ANLAGE 1 zur Vorlage - Abwägungsvorschlag

Bebauungsplan und Örtliche Bauvorschriften „Stollenau/Römerstraße“ in Balingen- Weilstetten

Frühzeitige Öffentlichkeits- und Behördenbeteiligung vom 14.10.2016 bis 14.11.2016 gemäß §§ 3 Abs. 1, 4 Abs. 1 BauGB.

Analyse Brandschutz Pflegeheim Stollena

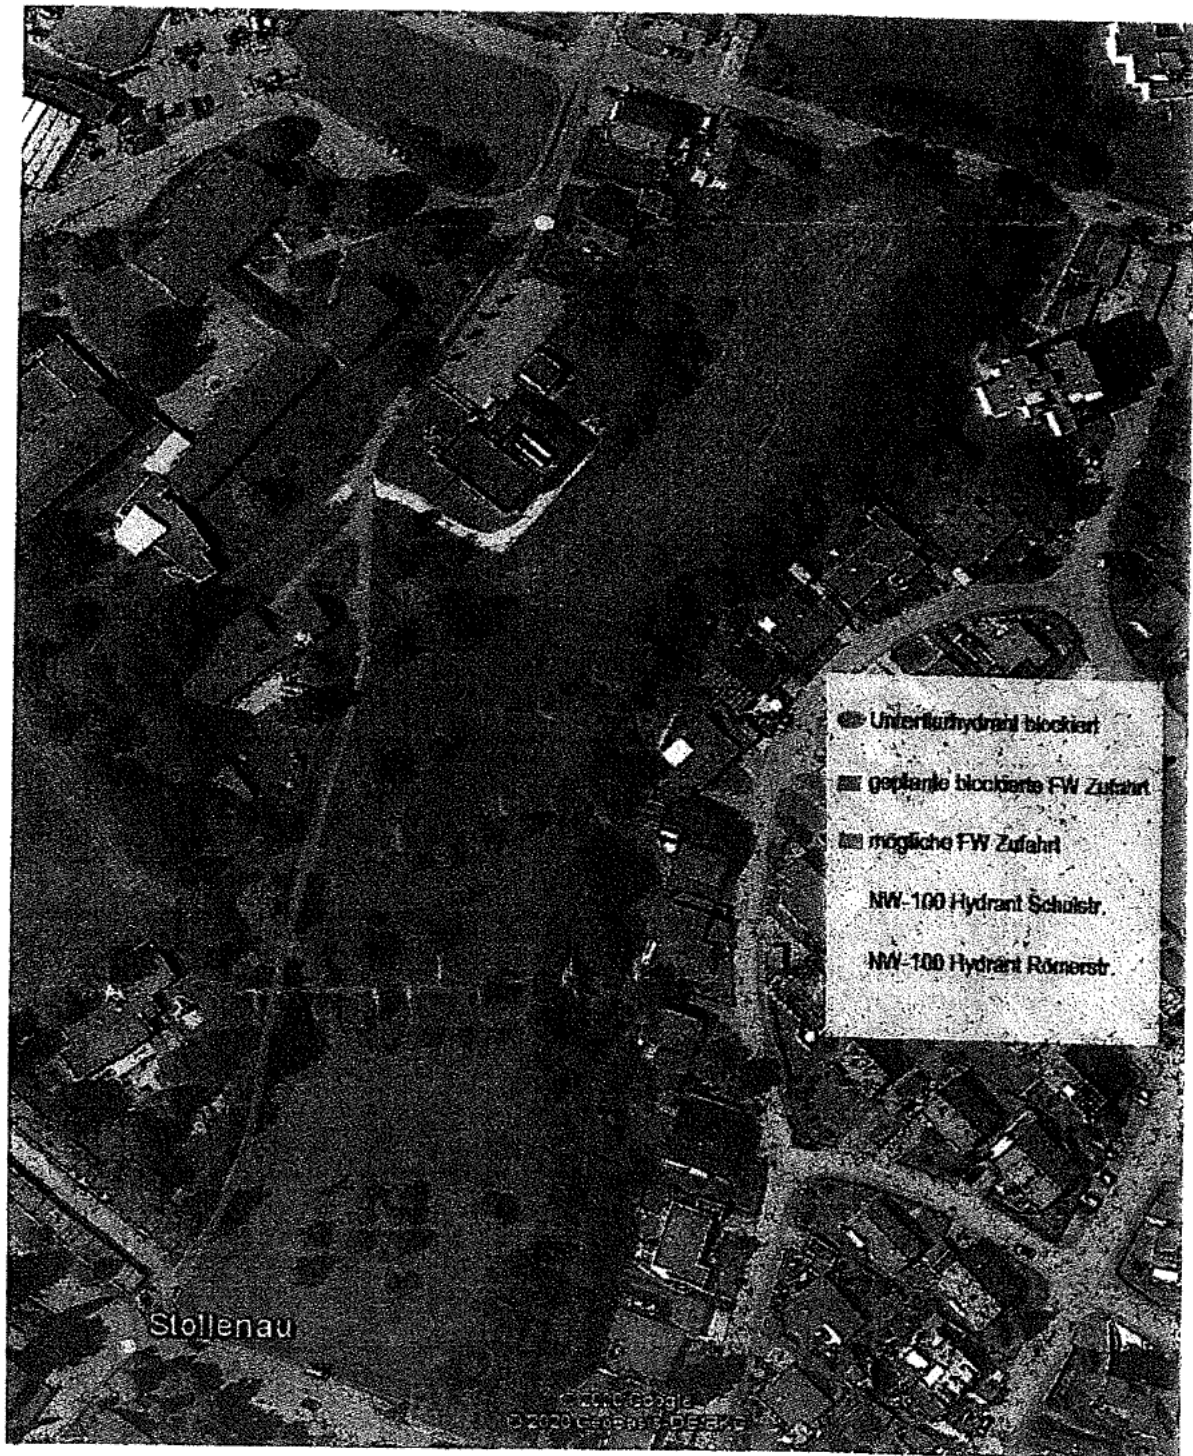
Die Hydranten an der Schulstrasse und Römerstraße (im Plan gelb markiert) liegen um die 140-160m Lauflinie entfernt. So kann für die Löschwasserversorgung für den ersten Löschangriff zur Brandbekämpfung und zur Rettung von Personen nur der Unterflurhydrant beim Schwimmbad Stollenau (rot markiert) verwendet werden, da dieser in Laufrichtung um die 75-100m, je nachdem an welchem Punkt des zukünftigen Gebäude der Löschangriff erfolgen soll, entfernt liegt. Es ist allerdings zu vermuten, dass es sich bei diesem Hydranten um eine Stichleitung handelt, die die geforderte Löschwassermenge alleine nicht erbringen kann.

Wird dieser jedoch für den ersten Löschangriff verwendet, versperrt der Unterflurhydrant bereits beim 1. Löschangriff die Rettungszufahrt (blau dargestellt) für alle weitere Rettungsfahrzeuge. Der zu verwendende Hydrant aus der Straße herausragt. Was ein Foto anlässlich einer Übung deutlich zeigt, hier ist jedoch zu beachten, dass es sich hier um das kleine Löschgruppenfahrzeug Florian 10/42 der Weißstetter Feuerwehr handelt.

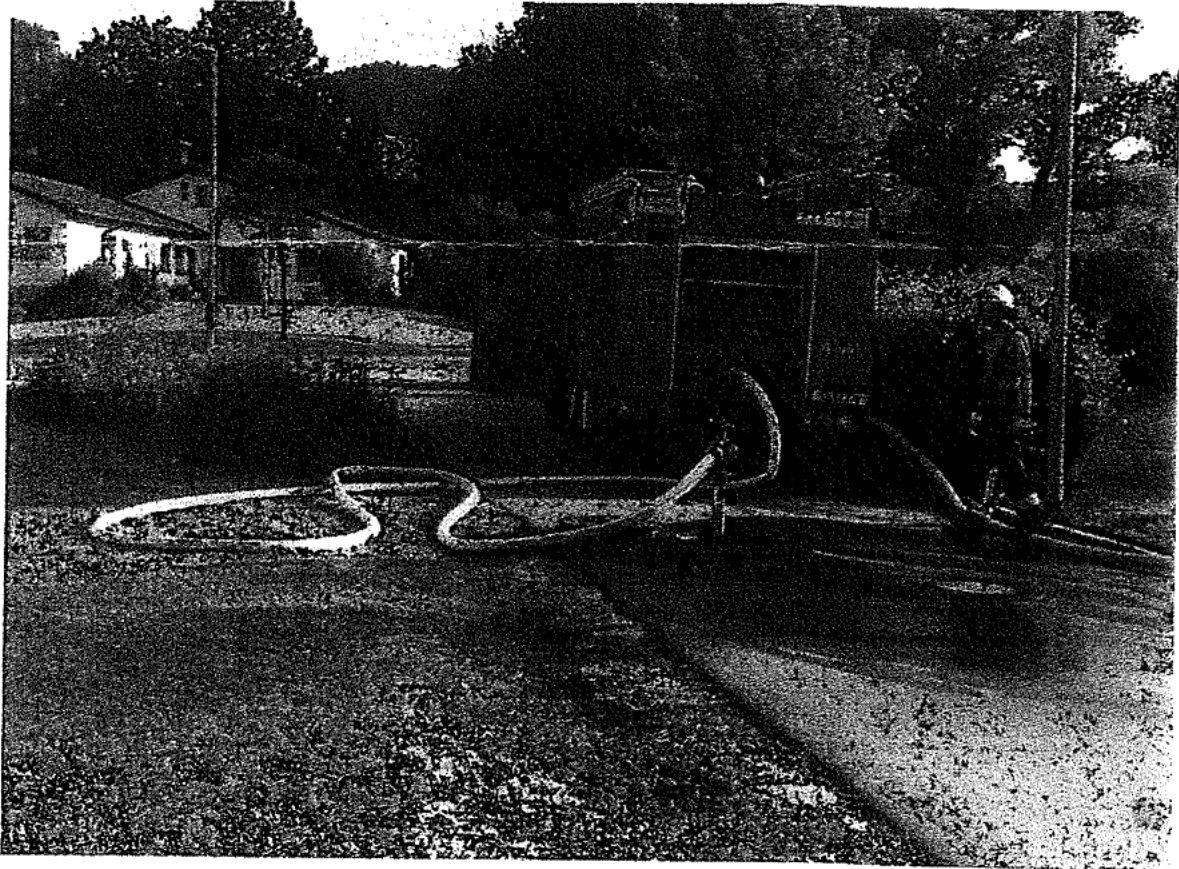
Eine Rettung kann dann nur über die Zufahrt aus der Römerstraße (grün dargestellt) erfolgen. Ist es geplant über die Zufahrt von der Römerstraße die weitere Brandbekämpfung und die Rettung von Verletzten durchzuführen, ist die VwV Feuerwehrlflächen (Az.: 31-2611.2/90 (GBI 2012 S859) Punkt 6 Befestigung zu beachten.

Hieraus ergibt sich unter 6.1, dass Zu- oder Durchfahrten sowie Aufstell- und Bewegungsflächen für die Feuerwehr so zu befestigen sind, dass Feuerwehrfahrzeuge mit einer zulässigen Gesamtmasse von 16t (Leiterwagen) und einer Achslast von 10t befahren werden können. Es muß lt. 6.2 dafür Sorge getragen werden, dass zusätzlich solche Aufstellflächen einer Flächenpressung von mindestens 800kN/m² standhalten. Es gilt zu bezweifeln, dass diese Zufahrt die Bedingungen erfüllt.

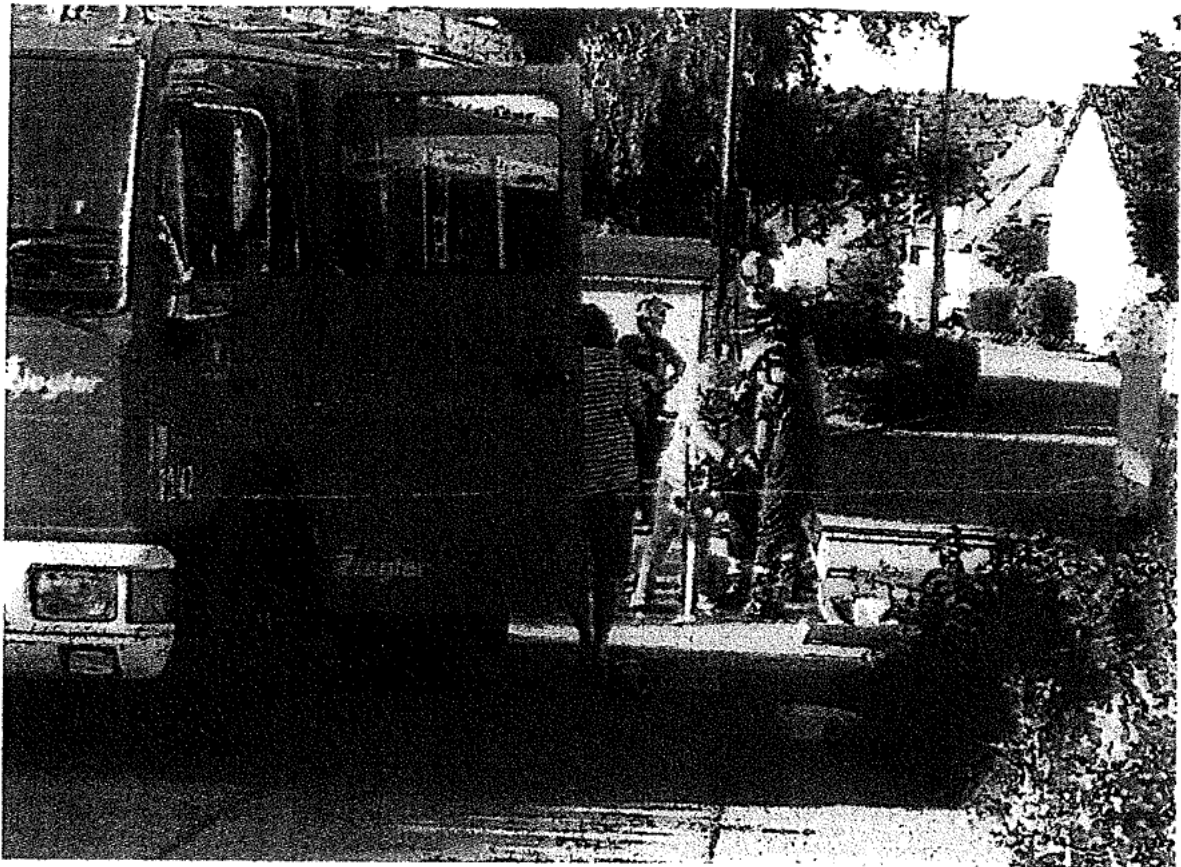
Es ist zu erwarten, dass der Abtransport von Verletzten oder der Abzug von Einsatzfahrzeugen, weder auf dem Weg in Richtung Römerstraße noch in Richtung Schulstrasse erfolgen kann.

Zum einen versperrt der Hydrant am Schwimmbad die Ausfahrt und zum anderen vermutlich weitere Einsatzfahrzeuge die Ausfahrt Richtung Römerstraße. An der breitesten Stelle ist die Straße ca. 4m breit, die Einsatzfahrzeuge haben in der Regel bereits 2,50m Breite. Ein ausweichen auf die Grünfläche ist durch das Gewicht nicht möglich. Bei der Breite wird es unmöglich, dass selbst normalbreite Fahrzeuge aneinander vorbeikommen.
